Processo de Licenciamento Ambiental Nº PL20210111000040
Resposta a pedido de Elementos Adicionais

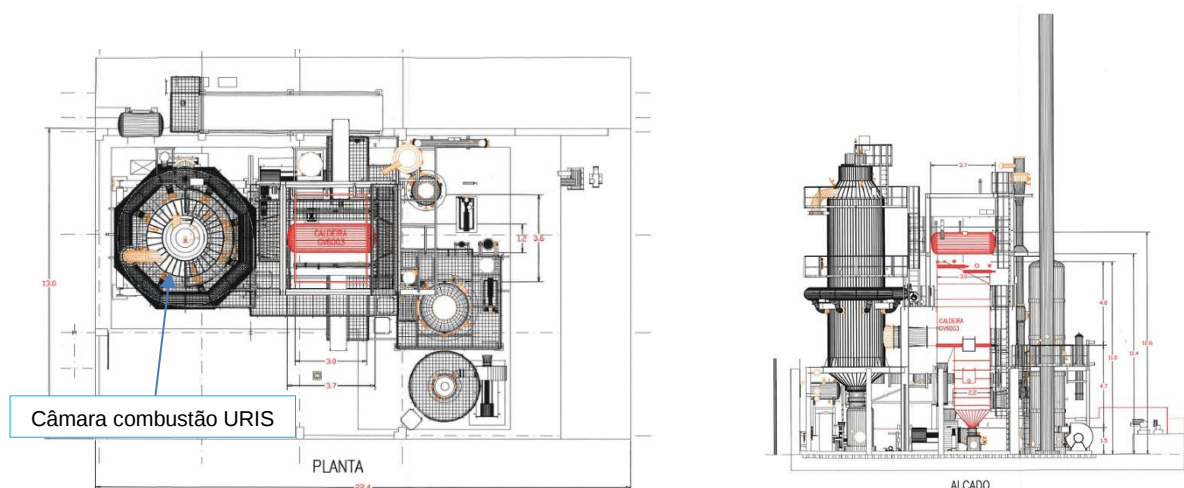
13. Reavaliar a potencial emissão de outros poluentes para além de COV (eg. partículas e outros) nas diferentes fontes de emissão pontual identificadas na instalação (e que não serão encaminhadas para a URIS ou RTO) em função das etapas de processo/edifícios a que se encontram associadas e aos STEG implementados ou a implementar no âmbito do projeto em licenciamento. Avaliar ainda a adequação dessas emissões às disposições dos BREF aplicáveis. Completar o documento HQ-LUA-MC-V.7 - Sistemas de tratamento de efluentes gasosos - ARA 20201218 e Quadro Q30 com a informação em falta.

Em primeiro lugar, é de referir que todos os equipamentos processuais que podem potencialmente gerar outras emissões para além de COVs como, por exemplo, partículas (pós), estão ligados aos seguintes sistemas:

- VCS, onde atualmente, ao nível do coletor central, temos um sistema de tratamento por adsorção através de carvão ativado não regenerativo, atualmente em transição de ligação da FF25 para a FF29 (para tratamento com sistema de oxidação térmica - RTO).
- sistema de adsorção por carvão regenerativo (FF27)

De referir que, de forma geral, os equipamentos associados a estes sistemas, no caso particular de secadores ou *spray-driers*, possuem sistema de filtros no seu sistema de respiro/vácuo que impedem a passagem de partículas – como por ex.: filtros HEPA (com eficiências superiores a 99,5%). Por outro lado, antes de ligação ao subcolector do VCS, existe uma Torre de Lavagem de Gases, que é por si só um tampão à passagem de eventuais partículas. Acresce-se ainda que, nos vários subcolectores do VCS, existem retardadores de chamas que são também uma barreira à passagem de sólidos. Em suma, o que chega aos dois sistemas de tratamento referidos, está na forma gasosa e, o que resulta do seu tratamento, está praticamente isento de Partículas. Não obstante, a Hovione optou por incluir o parâmetro Partículas na proposta de monitorização para a FF29, com o tratamento RTO associado, dado este estar associado a um processo de combustão.

É igualmente importante referir que, a maioria das partículas (pós) que possam existir em processo, estarão associadas a matéria-prima, produto intermédio ou final, sendo estes materiais de grande valor económico, pelo que é de todo o interesse que estas sejam mantidas dentro do processo, e daí o investimento que é feito ao nível do desenho e da montagem de equipamentos de processo, de forma a que reduzam ao máximo estas perdas.

Relativamente às restantes fontes pontuais existentes, estas são exclusivamente dedicadas à Ventilação Localizada de diferentes áreas de produção, através de mangas de aspiração do ar ambiente e servem sobretudo para proteção do operador à exposição de orgânicos, aquando da realização de operações de recolha de amostra, colocação/remoção de “árvores de carga” em bidons/IBCs, etc.. Dadas as características dos nossos processos (operações em sistema fechado) e do tipo de matérias-primas utilizadas, não existem partículas (pós) nestas áreas de trabalho, sendo que o próprio sistema de aspiração não tem capacidade de extrair partículas sólidas. Por outro lado, a jusante desta manga de aspiração, ainda temos uma Torre de Lavagem de gases que, por si só, serviria de tampão se alguma vez ocorresse a passagem acidental de partículas.

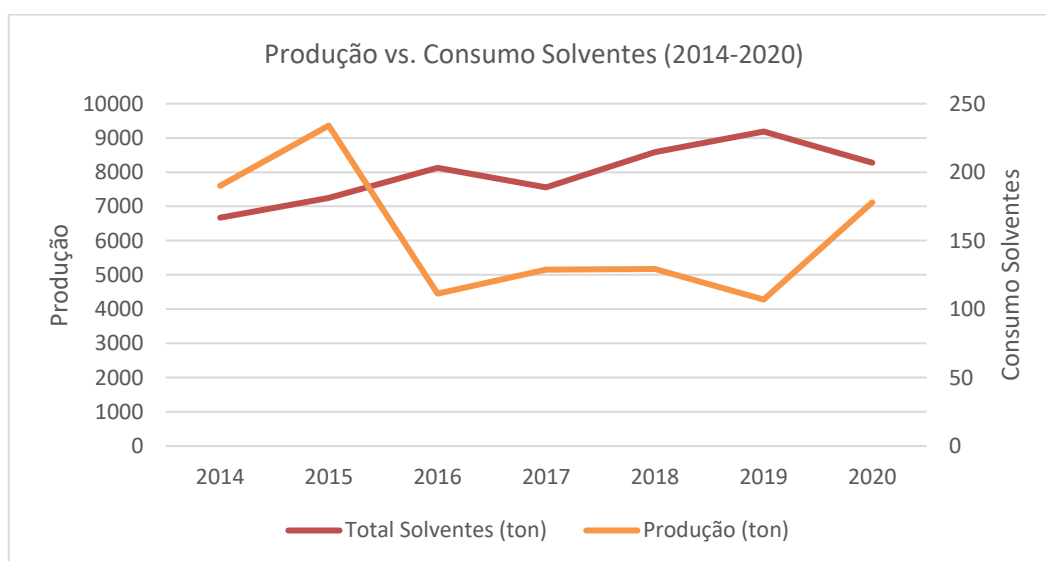
14. Confirmar validade dos certificados ESP apresentados (eg. do gerador de vapor da URIS válido e confirmar a referência ao combustível utilizado neste equipamento).

Como anexo, enviamos o certificado ESP do gerador de vapor da URIS, atualmente válido. Efetivamente este documento faz referência ao combustível Gás Natural, mas deve-se a incorreção decorrente do pedido efetuado com base na informação do certificado anterior.

Este gerador, não tem instalação de gás e/ou equipamento de gás para queima, funcionando apenas como um permutador, sem que ocorra combustão no interior da mesma. A geração de vapor é resultado da permuta de calor entre os gases quentes provenientes do processo de oxidação (efetuado na câmara de combustão da incineradora URIS, a montante do gerador de vapor), e a água da caldeira.

No pedido de licenciamento havia sido feita referência ao gás natural, mas apenas como combustível que gera os gases quentes, utilizados a jusante para a permuta de calor.

Como apoio à explicação dada, pode verificar-se a localização do ESP a vermelho.

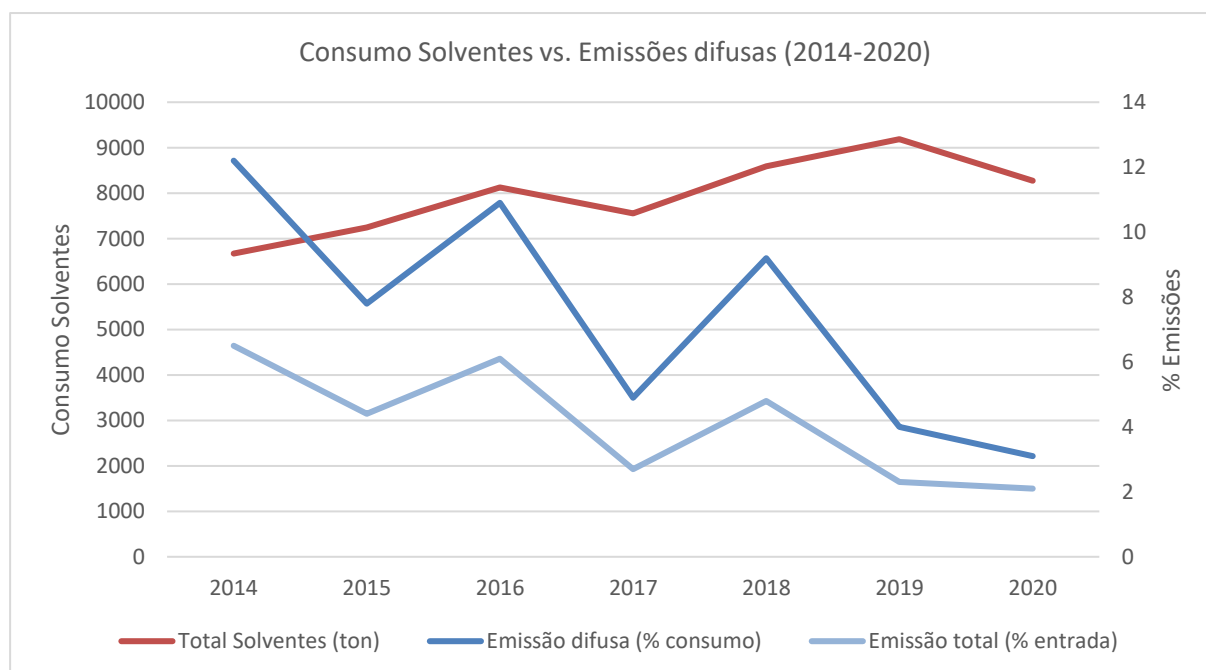
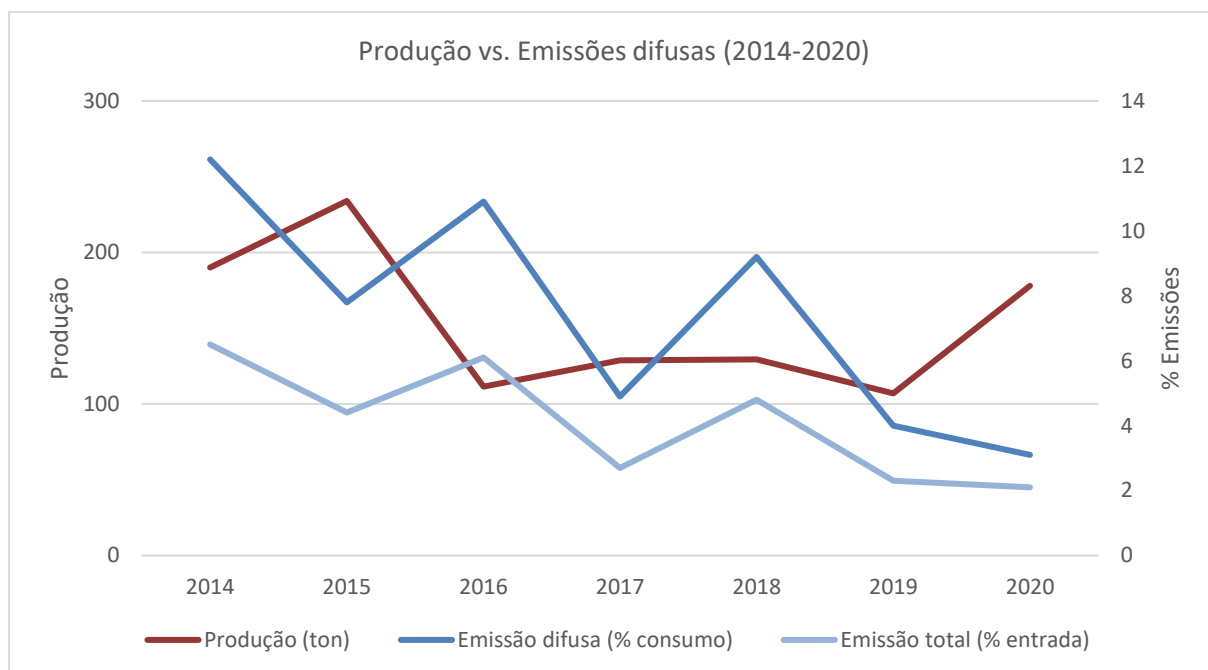
17. Tendo em conta que o projeto de alteração da instalação prevê um aumento da capacidade de produção de produtos farmacêuticos de base e de medicamentos em 11%, o que implica um aumento de consumo de solventes, deverá ser indicado qual o aumento das emissões de COV (em %) resultante desta alteração das entradas máximas de solventes (com a instalação a funcionar à capacidade nominal, excluídas as operações de arranque e de paragem ou a manutenção dos equipamentos).

Tal como já referido na documentação de apoio ao processo de licenciamento em curso, a Hovione é uma empresa que assenta o seu negócio num modelo CDMO (*Contract Development Manufacturing Organization*), trabalhando em parceria com os seus clientes no desenvolvimento dos fármacos (API, excipientes, produtos formulados) e no desenvolvimento do próprio processo de fabrico, estando por isso muito dependente das necessidades do mercado.

Posto isto, este é assim um tipo de atividade que não permite obter uma relação direta entre a quantidade a produzir e o consumo de solventes, ou seja, um aumento de produção não significa necessariamente um aumento de consumo de solvente. Como é possível verificar pelo gráfico abaixo, onde se apresenta a evolução entre 2014 e 2020 do consumo/entrada de solventes face à produção anual, os anos de maior produção, não significam um acréscimo de consumo/entrada de solvente fresco ou vice-versa.

Não obstante, ao aumentarmos a capacidade instalada, estamos de facto a considerar um aumento do consumo de solvente, mas o portfólio de produtos que possam vir a ser desenvolvidos e produzidos pela Hovione é imprevisível, pelo que não conseguimos prever

uma relação. O ano 2020 é um bom exemplo disso, dado que tivemos um acréscimo significativo de produção de um produto (CX - excipiente associado ao retro-viral no combate ao COVID-19) cujo consumo de solvente é muito reduzido face a outros produtos.
